ÚZEMNÍ PLÁN MĚSTA BRNA

Textová část odůvodnění Příloha č. 5
kapitola 19

VYHODNOCENÍ PŘIPOMÍNEK

b) Veřejná projednání Návrhu ÚPmB z roku 2020 (červen)

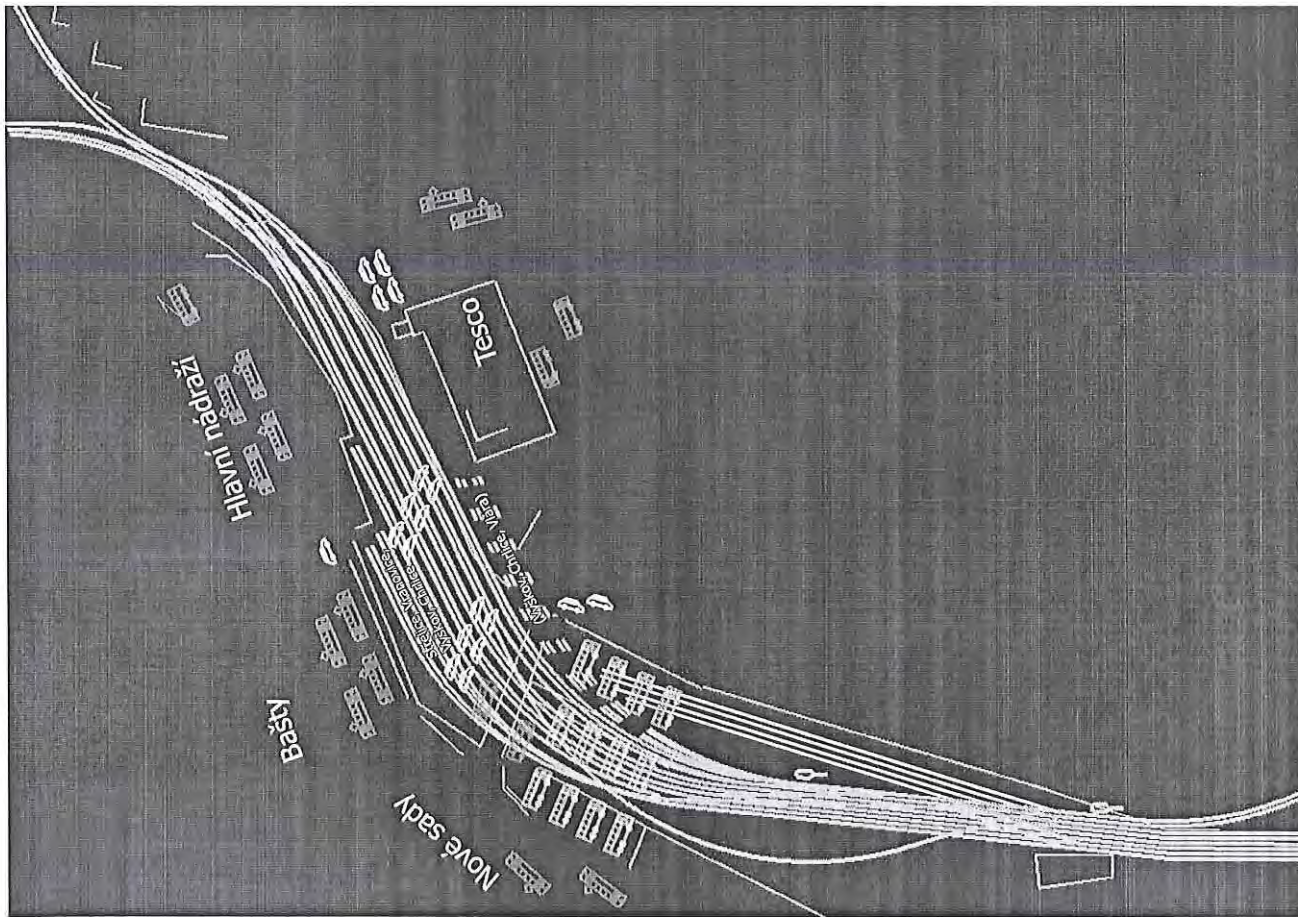
Ve zhlaví se jezdí rychle dvojkolejně na všechna průjezdná nástupiště. Propustnost je zvýšena vloženými návěstidly, získáváme 400 metrů ve vysoké traťové rychlosti až k nástupišťům a čas při střídání vlaků.

Nástupiště mají požadované **délky 400 metrů**, poslouží pro současné odbavení několika vlaků všemi směry a případně velmi dlouhé vlaky, s možností VRT (hned a po povrchu = úsporně).

Vlaky mohou přejíždět přes celou šířku zhlaví oběma směry současně, navíc mohou vykřžžovat v přednádraží, a v Heršpících. Včetně případné VRT. Severní zhlaví je rozšířeno na 4 koleje.

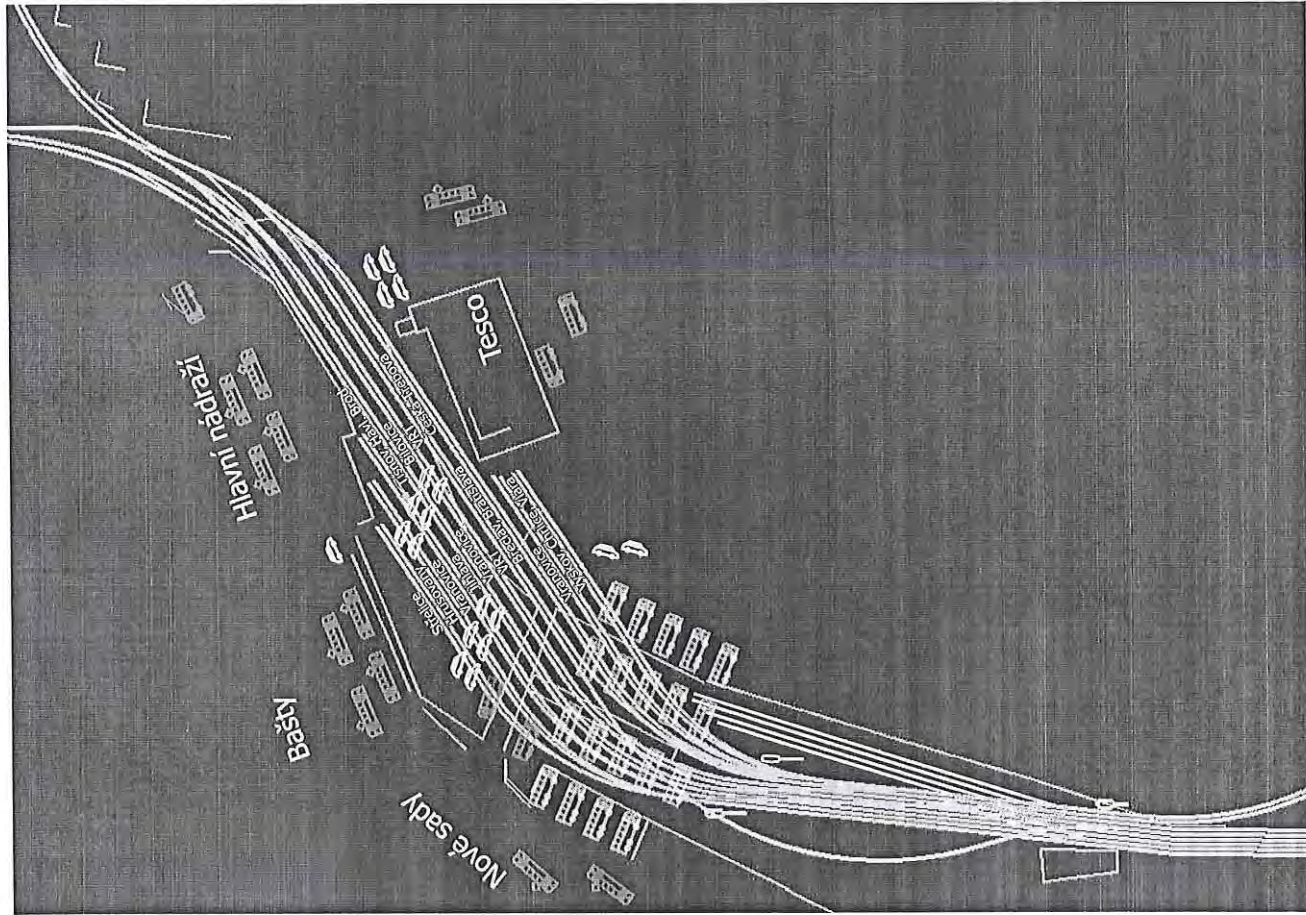
Jsou možná mimořádně dlouhá přímá nástupiště, zejména pokud se využije možnost naznačená vlevo: oblouk koleje vytažený na západ, od přímých nástupišť dlouhých 450 metrů. :-)

Poslouží pro současné odbavení několika vlaků všemi směry a příp. velmi dlouhé vlaky, s možností VRT (hned a po povrchu = úsporně).

Spojka u Svratky

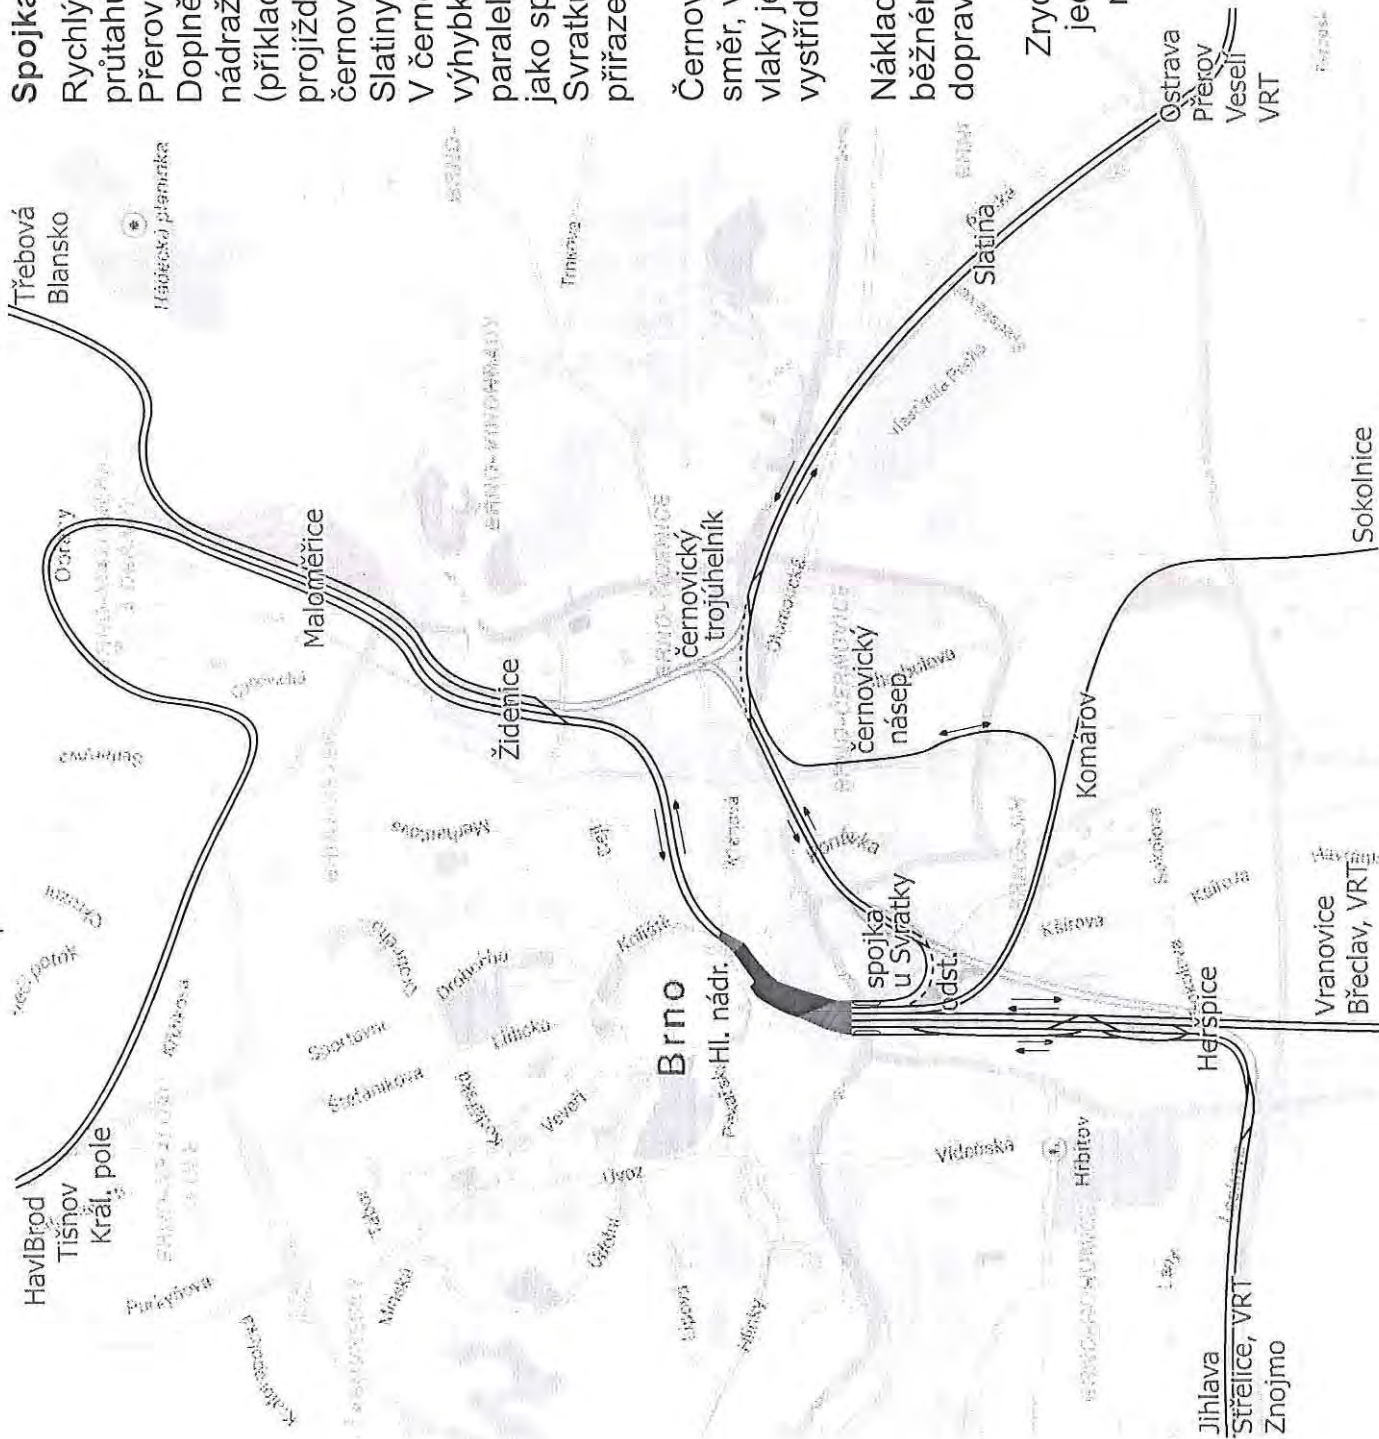
Rychlý průjezd osobních vlaků využitím průtahu ke zdvoukolejnění provozu na Přerov a Veselí.

Doplněním jednoduché spojky z hlavního nádraží podél Svratky do Dolního nádraží (příkladem jednokolejné, ca 0.3 mlď): vlak projíždí po průtahu středem města přímo do černovického trojúhelníku a pak hned do Slatiny.

V černovickém trojúhelníku stačí doplnit 2 výhybky. Je možno doplnit krátký úsek paralelní koleje ke zdvoukolejnění, stejně jako spojky u Svratky (čárkované).

Rychlý výjezd na Přerov/Veselí

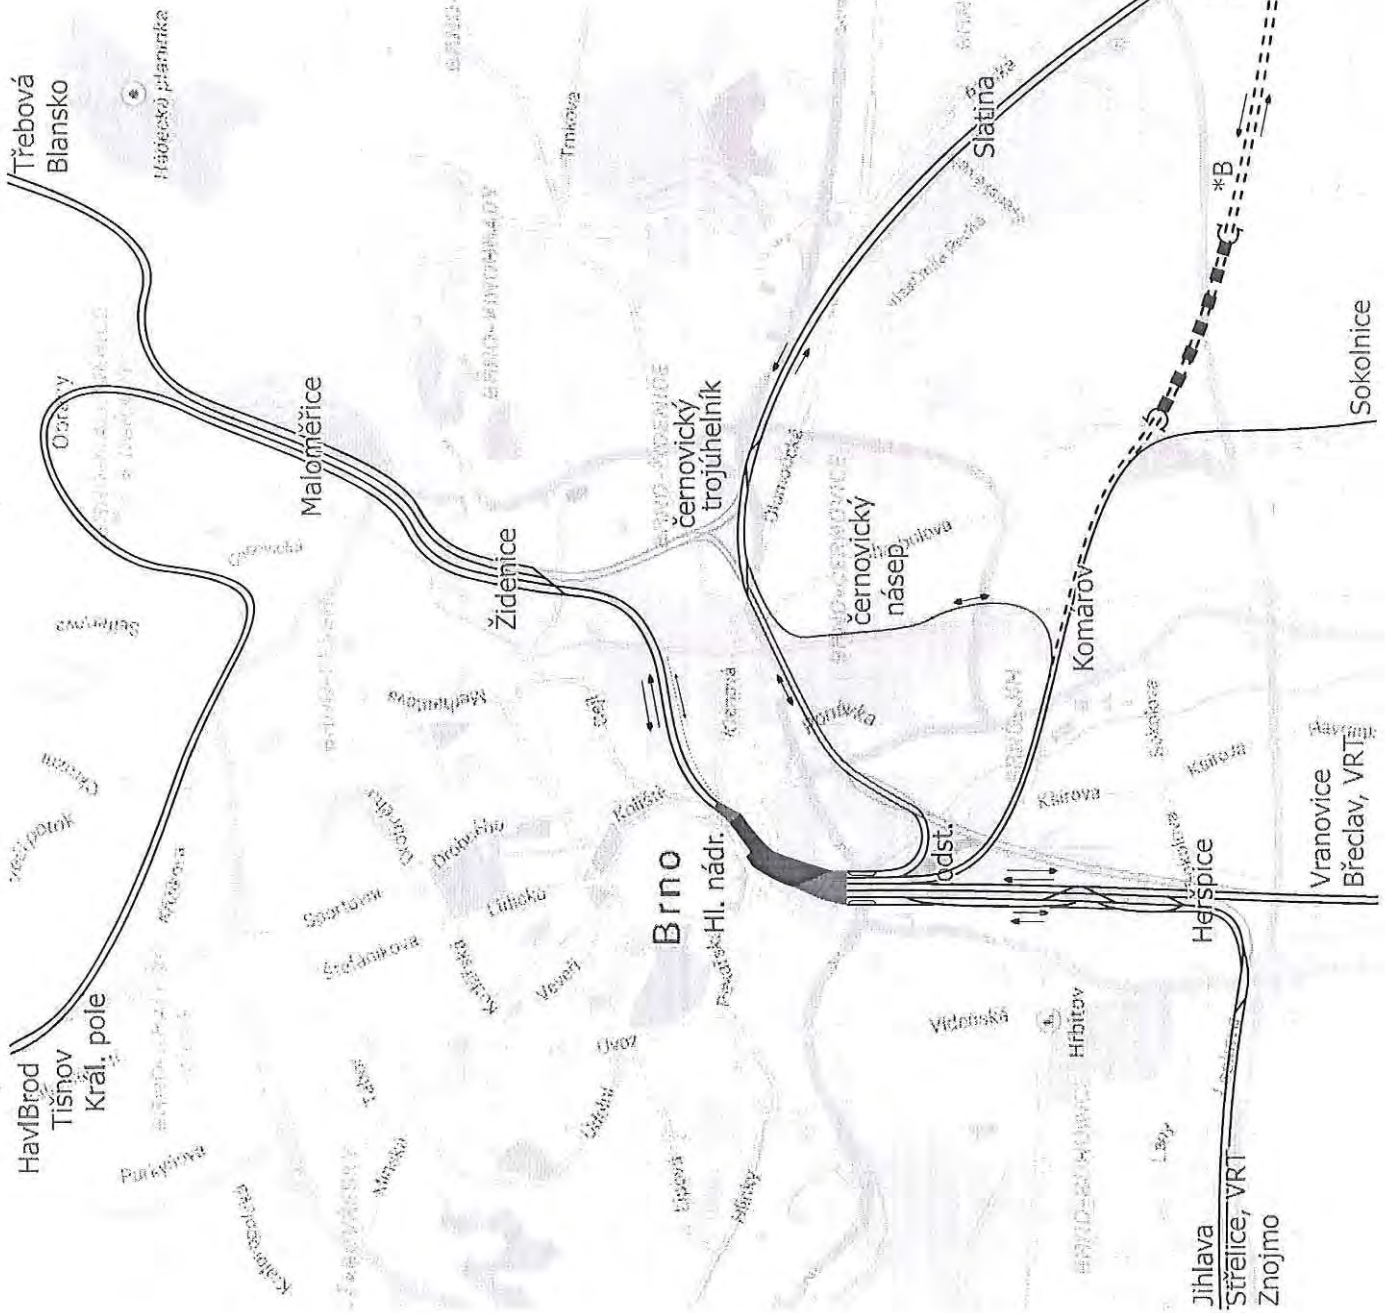
Pokud by někdy vznikl požadavek velmi rychlého výjezdu na Přerov/Veselí je nejkratší trať z Komárova *B okolo letiště, rychlejší o 2 minuty ale za 6 mid (tunel).

Přináší větší výkon pro vzdálenou budoucnost, běžné vlaky i příp. VRT, stejně jako spojka "U Svatky".

Zrychlení o 10 minut na Tišnov + H. Brod
Originální zkratka Ponava zrychluje dopravu
o 10 minut.

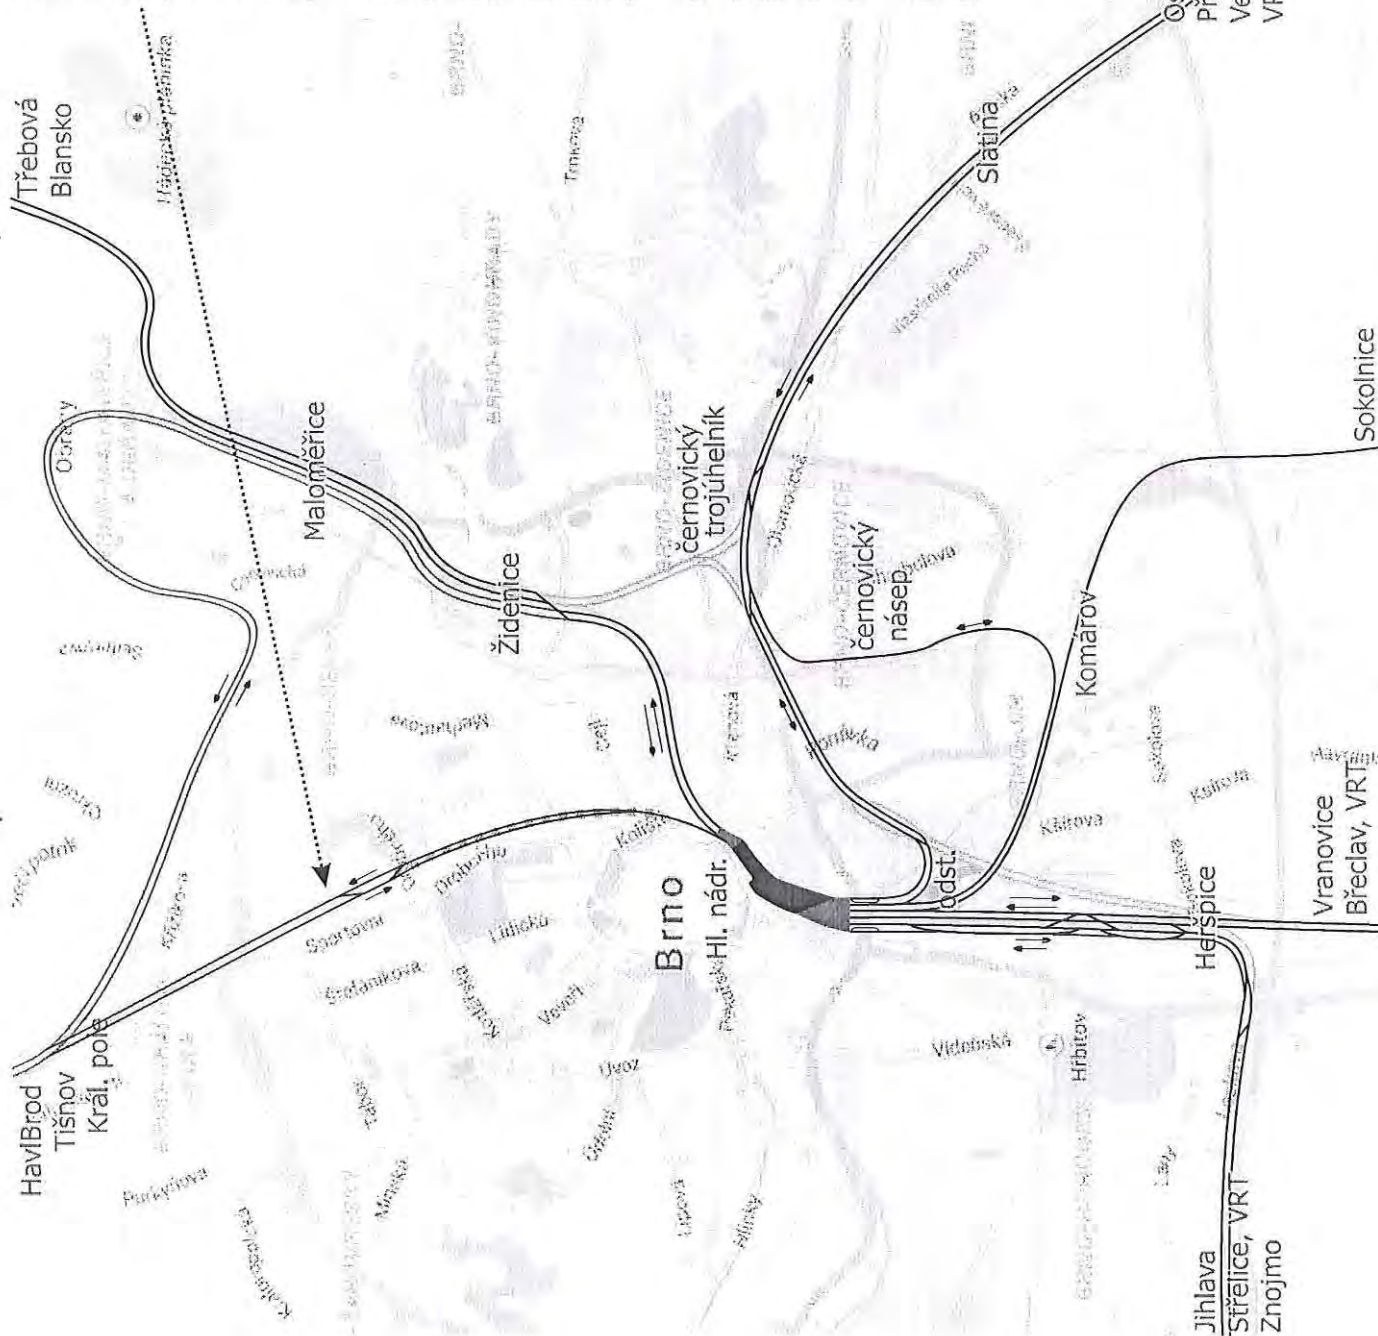
Zdvojnásobuje propustnost severního zhlaví
Hl. nádraží, ze kterého klesá pod Koliště,
po krátkém tunelu vystupuje u stadionu a
nejkratší cestou do Králova pole.
© Ing. Zdeněk Procházka

Do zkratky Ponava mohou vlaky ze **všech
směrů**, což poskytuje pestrou paletu
možností odkud vést vlaky, ze Střelic,
Vranovic-Břeclavi, Sokolnic, Přerova,
Blanska-Třebové, do Kuřimi, Tišnova,
libovolně kam pokračovat, z úrovně nádraží.
Za cenu třetinovou.

Námítka číslo 1 (zákres)

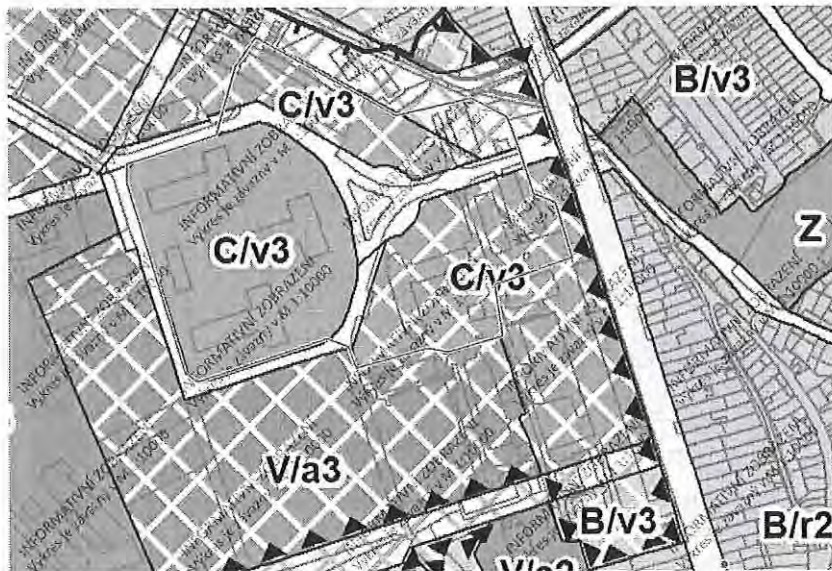
Technické muzeum v Brně (dále jen „TMB“) nesouhlasí s návrhem nového územního plánu na ploše stávajícího areálu bývalých kasáren Brno – Řečkovice, který je v majetku ČR a TMB je pověřeno hospodařením s tímto majetkem. Konkrétně se jedná o plochy v jihovýchodní části areálu kasáren, které jsou vyznačeny v příloženém výkresu modrou linií. Plocha je v návrhu označena jako „plocha smíšená obytná“ (kombinace stabilizovaných ploch i ploch přestavby), toto označení však neodpovídá charakteru této části plochy v současné chvíli, ani jejímu budoucímu využití. Na parcelách stojí administrativní budovy, které budou nadále využívány organizací pro její hlavní činnost. Na ploše s p.č. 226/1 bylo navíc zahájeno stavební řízení, v jehož rámci bude v roce 2022 zahájena stavba nového depozitáře TMB. Navržená budoucí podoba využití této plochy tedy není v souladu s budoucím záměrem TMB při nakládání s uvedeným nemovitým majetkem. TMB navrhuje změnu způsobu využití ploch vyznačených v zákresu na plochy veřejné vybavenosti, které by svým charakterem lépe odpovídaly současnému i budoucímu využití dané plochy. Zbývající plochy v areálu kasárna Řečkovice mohou zůstat v navrhované podobě, tedy "plocha smíšená obytná/plocha přestavby".

Námítka číslo 2 (zákres)

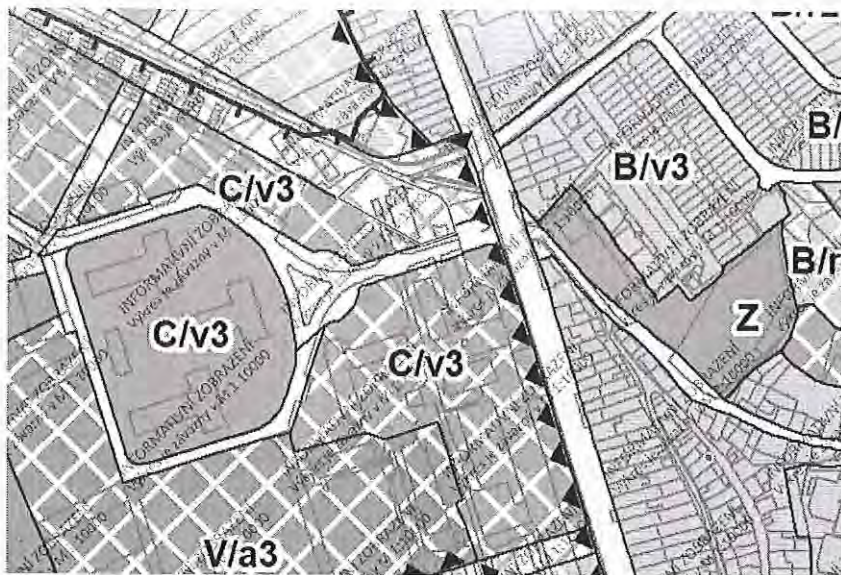
Technické muzeum v Brně (dále jen „TMB“) nesouhlasí s návrhem vedení koridoru ulice Terezy Novákové, včetně tramvajové trati, podél areálu bývalých kasáren Brno – Řečkovice, konkrétně podél severní části parcely s p.č. 224/4. Areál je v majetku ČR a TMB je pověřeno hospodařením s tímto majetkem, přičemž vedení tramvajové trati omezuje budoucí záměr TMB při nakládání s uvedeným nemovitým majetkem. Vedení trati předpokládá demolici budov nacházející se na p.č. 227/1 za účelem vybudování zmíněného dopravního koridoru (viz zákres). TMB plánuje tuto budovu dlouhodobě využívat, proto nesouhlasí s uvedeným návrhem. TMB v tomto případě navrhuje přesun trati severně od areálu.

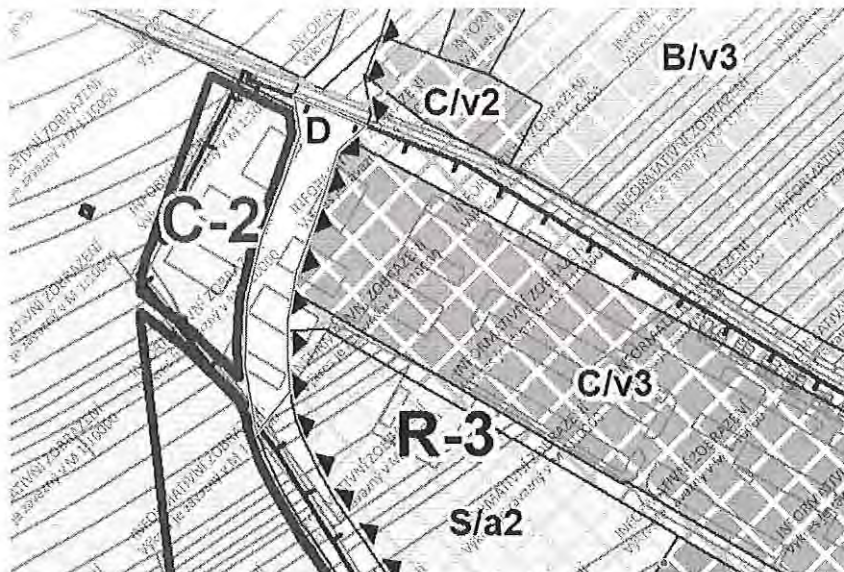
Technické muzeum v Brně (dále jen „TMB“) nesouhlasí s návrhem vedení pozemní komunikace na ploše stávajícího areálu bývalých kasáren Brno – Řečkovice, konkrétně v části areálu rozkládající se na p.č. 222/1, jenž je v majetku ČR a jehož správou je TMB pověřeno. Navrženým vedením pozemní komunikace přes část pozemku p.č. 222/1 bude značně omezeno využití areálu bývalých kasáren pro další účely, kdy navíc podstatná část tohoto pozemku (v prostoru za navrženou komunikací směrem na západ) není řešena vůbec. TMB navrhuje odsunutí této komunikace mimo areál kasáren směrem na severozápad při respektování stávající místní komunikace vedoucí podél areálu kasáren v Řečkovících, čímž bude i akcentováno výhodnější výškové členění terénu pro výstavbu budoucí komunikace.
